DZ.271.29. 344 .2019

Kraków, dnia 30 .04.2019 r.

Krakowski Szpital Specjalistyczny im. Jana Pawła II powiadamia zainteresowane strony, iż wpłynęły pytania do postępowania nr **DZ.271.29.2019 dostawa wyrobów medycznych do wysokospecjalistycznych procedur kardiologicznych i naczyniowych.**

Pytanie 50

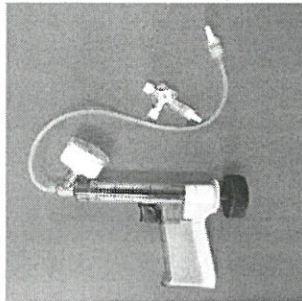
Zwracamy się do Zamawiającego o dopuszczenie strzykawki wysokociśnieniowej generującej ciśnienie do 30 atm. Pozostałe parametry zgodne z SIWZ. Zdj. Produktu poniżej.

Zamawiający dopuszcza.
